Panamá, 15 de junio de 2020.

En respuesta a la nota **DEIA – DEEIA – AC – 0065 – 1805 – 2020** con fecha de 18 de mayo de 2020, correspondiente al Estudio de Impacto Ambiental Categoría II del proyecto **“EXTRACCIÓN DEL MINERAL NO METÁLICO (PIEDRA DE CANTERA Y ARENA CONTINENTAL)** a desarrollarse en el corregimiento de El Higo, Distrito de San Carlos, provincia de Panamá Oeste, aclaro lo siguiente:

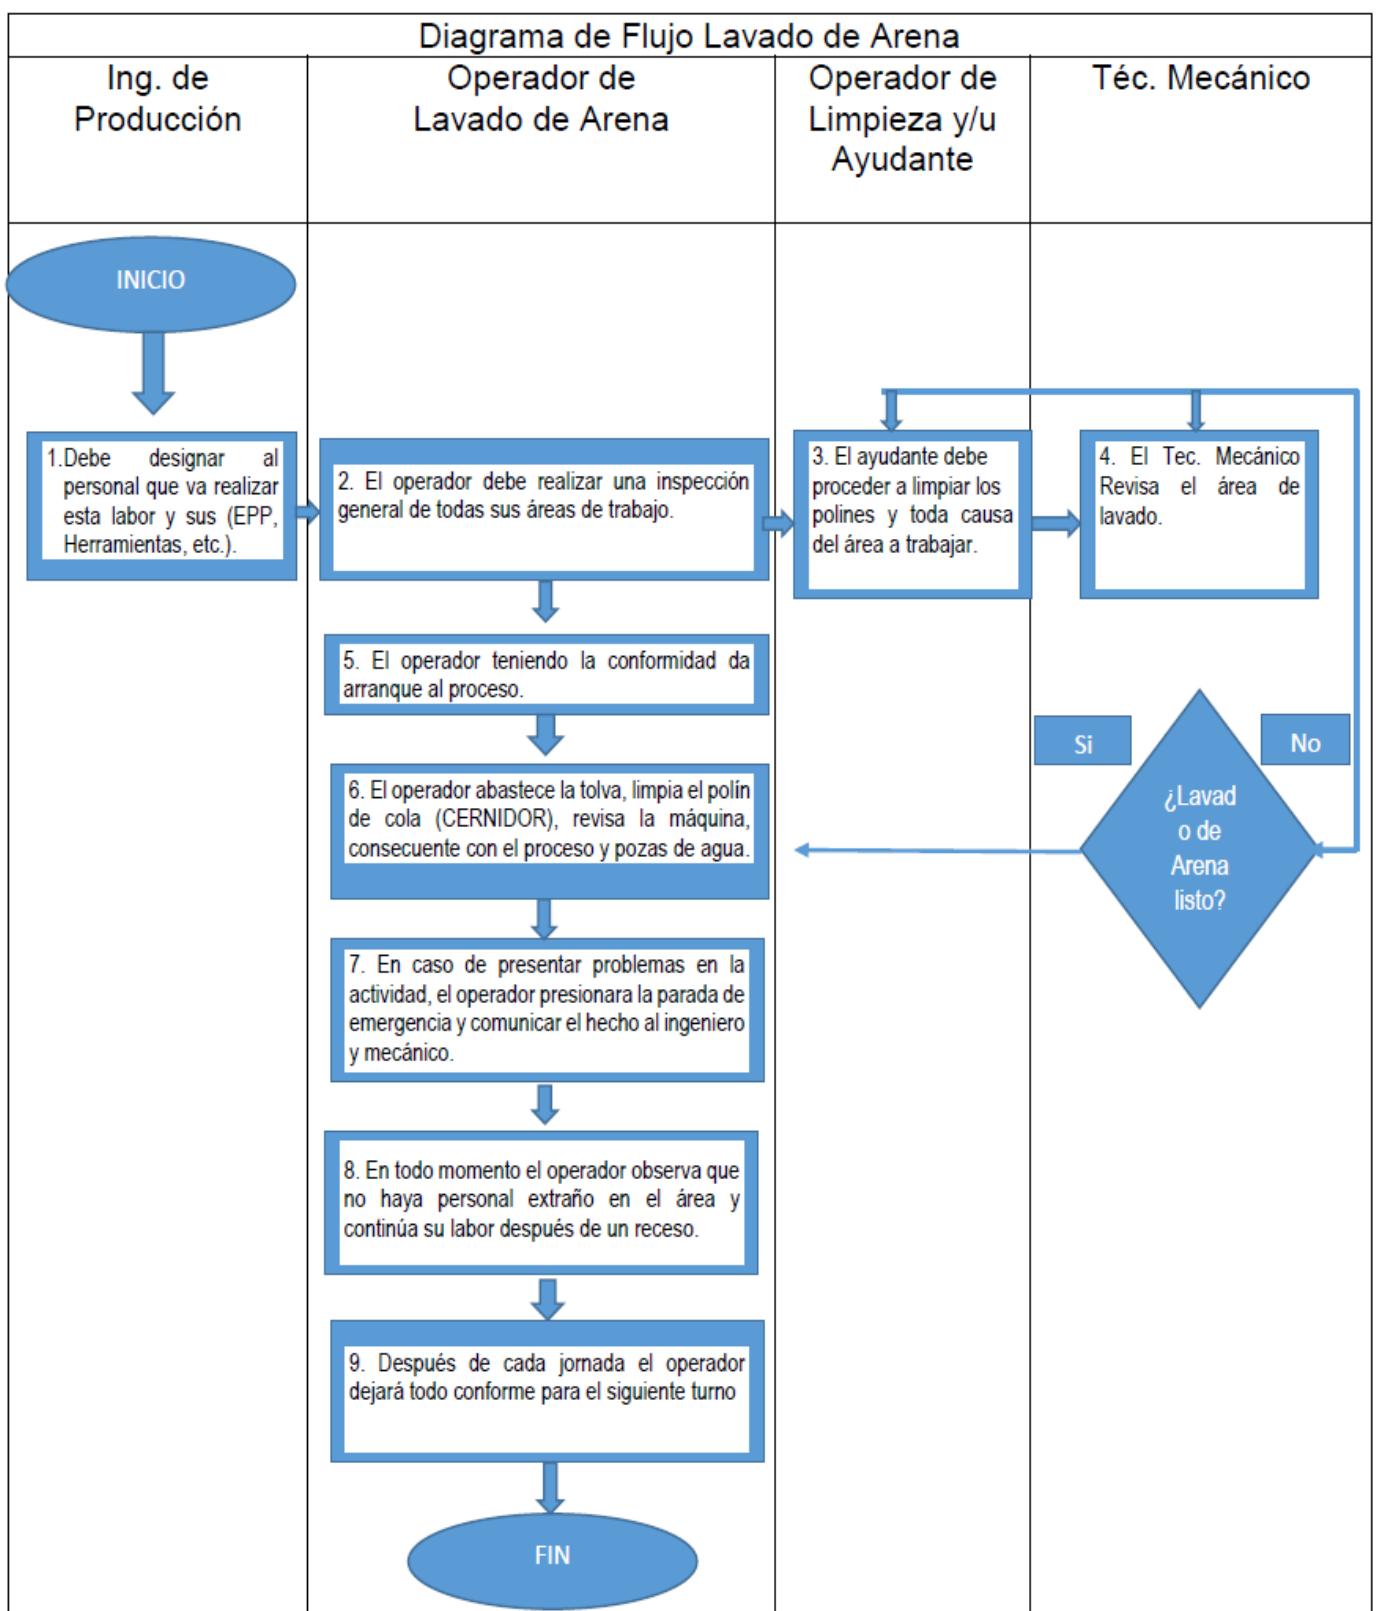
4. En la página 45 del EsIA, punto **5.4.5 Cronograma y tiempo de ejecución de cada fase**, *Tabla 6 Cronograma y tiempo de ejecución de cada fase*, indica en la fase de operación la extracción de arena continental (lavado de arena y cernidor); sin embargo, no describe el procedimiento a utilizar durante la extracción de arena y no indica la disposición final de los residuos producto del lavado, por lo que se solicita presentar:

- a. Descripción o procedimiento a utilizar para la extracción de arena continental (lavado de arena y cernidor).

Respuesta:

A continuación, se presenta los procedimientos solicitados:

Lavado de arena: El lavado de arena en un proceso que consiste básicamente en hacer pasar agua para separar la arena. En este tipo de procesos, existen perdidas de arena al eliminarse partículas de arena de una granulometría superior a 63 – 75 micras aproximadamente.

Cernidor: Una cernidora de arena no es más que una máquina que cumple la función de un tamiz, sirve para separar los polvos, o en este caso la arena, de distinto grueso, es decir, de granos grandes a pequeños, según la aplicación para la que se deseé usar la arena. En este caso particular, la maquina debe efectuar un movimiento oscilatorio o de traslación (ida y vuelta) para poder hacer el cernido. A continuación, se presenta un diagrama de flujo de lavado de arena:
